ZMIANY NIEISTOTNE

NAZWA
Budowa 4 budynków mieszkalnych jednorodzinnych dwukolowych w zabudowie bliźniaczej wraz z inst. wew.: eNN, wod.-kan., gaz., c.o., went. mechaniczną oraz inst. zew.: eNN, kan. sanitarną, kan. deszczową z 4 szczytnymi zbiornikami na wody opadowe, doścoim, dojazdem i zagospodarowaniem terenu na działkach 2024/2 oraz 2024/3 w miejscowości Węgrze Wielkie, obręb 0028

RYSUNEK
Rzut piętra 1 - bud. 1 i 2

NR RYS.: A.02
SKALA: 1 : 100
BRANŻA: architektura
FAZA: projekt budowlany
DATA: październik 2023

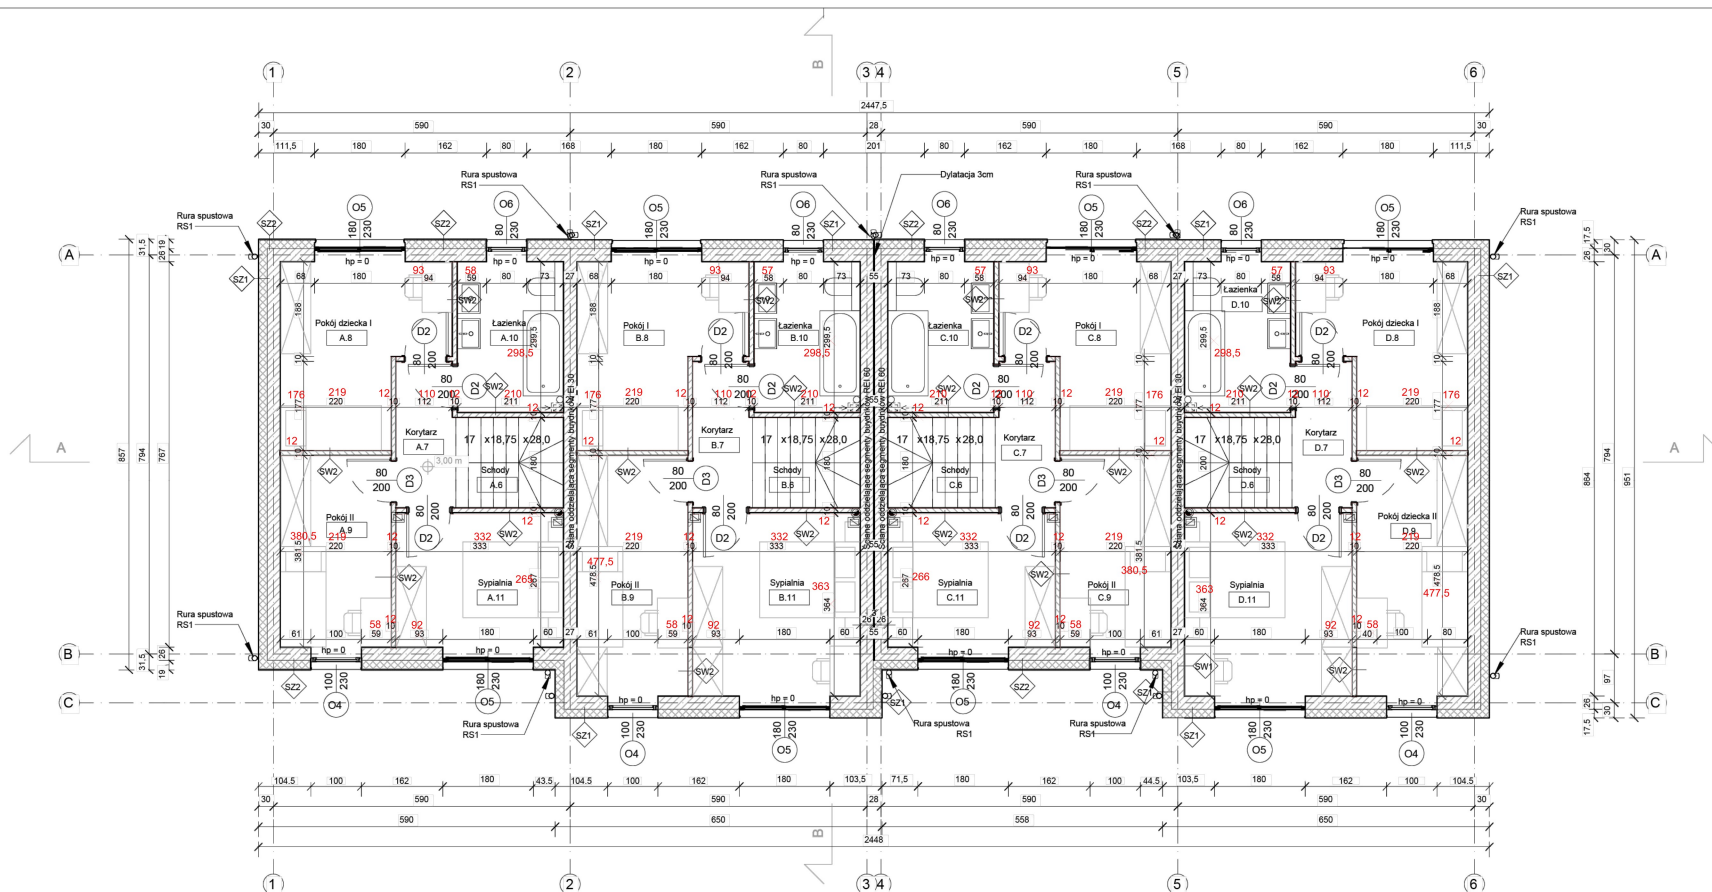
- Zastosowanie pustaka szalunkowego w ścianie fundamentowej.
- Zastąpienie chudego betonu na beton C20/25 wraz z siatką stalową 6mm oczko 10x10 cm – podłoga na parterze.
- Zmiana lokalizacji wylazu dachowego.
- Zamiana kominów wentylacyjnych (nad dachem) na systemowe nawiewy w dachówce.
- Usunięcie stopni kominiarskich z dachu.
- Zmiana okien – z kwater 2 m wraz z balustradą francuską szklaną na kwatery dzielone.
- Zmiana wykończenia elewacji – tynk + boniowanie.

- Rezygnacja z oświetlenia liniowego LED na elewacji.
- Wykonanie zabudowy GK strychu.
- Zmiana wysokości sufitów podwieszanych na 1 piętrze z 2,70m na 2,65.
- Rezygnacja z przyłącza gazu i z kotła gazowego.
- Ogrzewanie budynków poprzez powietrzną pompę ciepła.
- Zmiana poziomu nadproży drzwi wejściowych z 230 cm na 210 cm
- Zmiana lokalizacja kominu wentylacji grawitacyjnej
- Zmiana materiału wykonania ścian działowych oraz ich łącznej grubości na 12 cm
- Zmiana grubości warstwy izolacji akustycznej i termicznej pomiędzy piętrami a strychem na 30 cm wełny mineralnej
